# Construction de 27 appartements carbone neutre et leurs abords & réaménagement de voirie à titre de charges d'urbanisme

PU/2021/230/BIS | Note de Synthèse pour la CCATM du 24/01/2023

## 4. Amendements réalisés suite à la CCATM et l'enquête publique

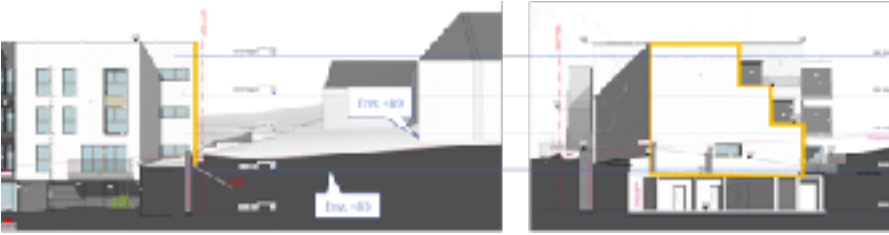
Afin de conférer davantage d'animation à la façade avant, sont ajoutés :

- ❖ Des jeux de briques en retrait dans les plots en parement brique ;
- ❖ Des encadrements de baie ;
- ❖ Des balcons secondaires.

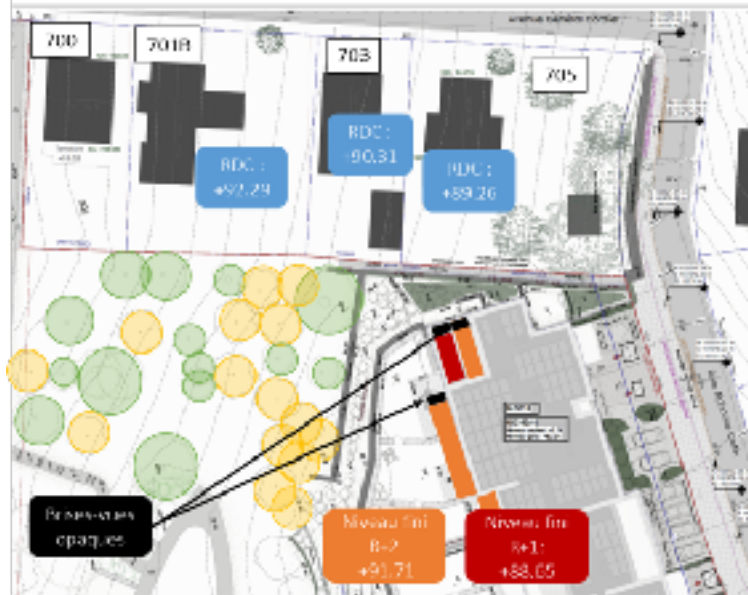
- ❖ Sur le pignon gauche, pas de baies prévues aux étages R+1 et R+2 afin d'empêcher les vues vers les voisins directs. Le RDJ se trouve quand à lui plus bas que le terrain du voisin. Le niveau supérieur du projet se trouve plus bas que celui des habitations av. Cordier.

- ❖ Des brises-vues fixes et opaques sont prévus sur les balcons et terrasses des niveaux R+1 et R+2 afin d'empêcher les vues vers les voisins directs, aux parcelles 703 et 705 (le RDJ du projet se trouve quant à lui, plus bas que les propriétés voisines). La déclivité du terrain est telle que la parcelle 701B de l'av. Cordier se trouve plus haut que le dernier niveau habitable du projet.

## ❖ Gabarits

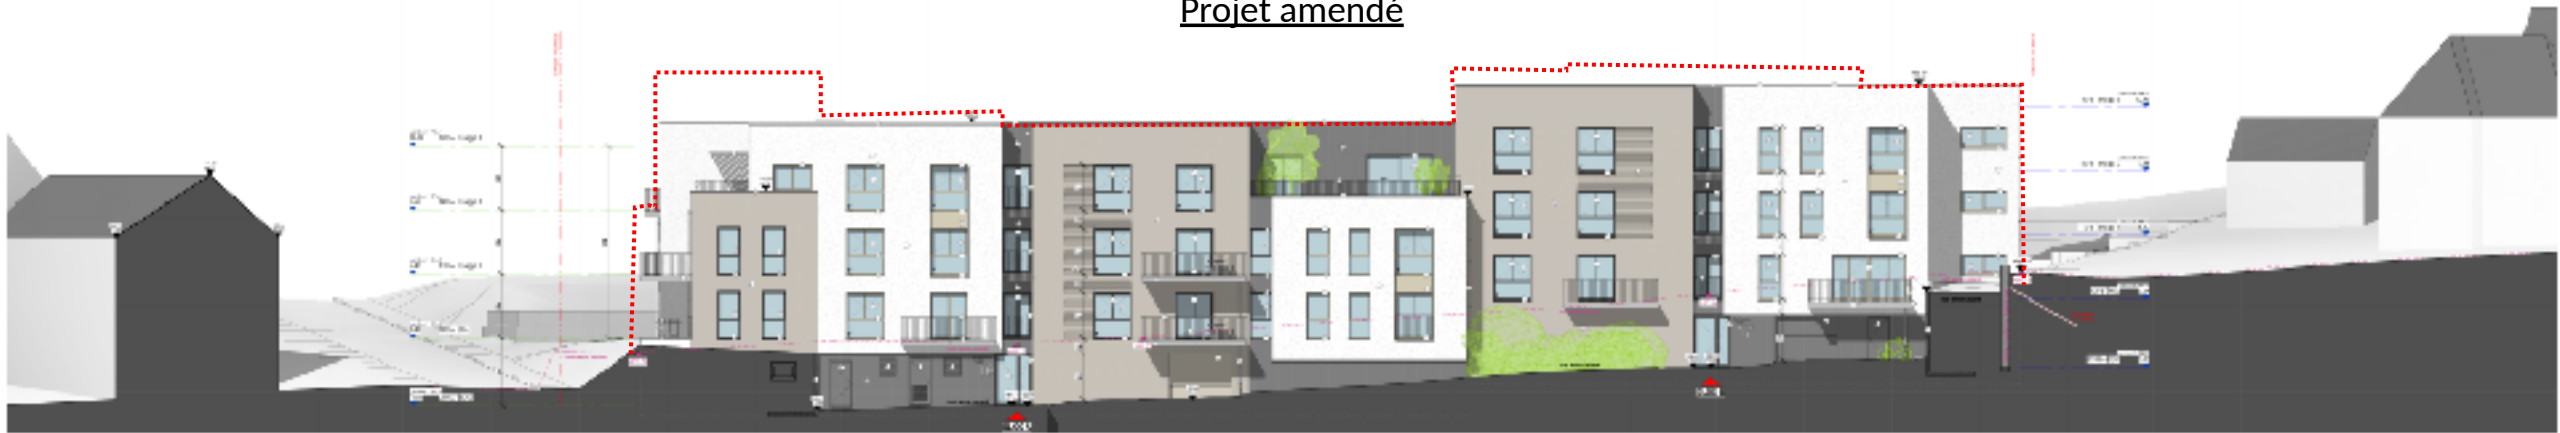
- ❖ Le pignon droit qui était initialement composé de toitures à versants et qui était jugé comme un « signal » trop imposant à l'échelle du quartier est traité en toitures plates, comme le reste du projet. Le gabarit est ainsi réduit d'environ 2.20m.
- ❖ L'appartement A21 passe de 2 chambres à 1 chambre de manière à permettre un retrait de façade d'environ 2.70m et allégé le pignon.
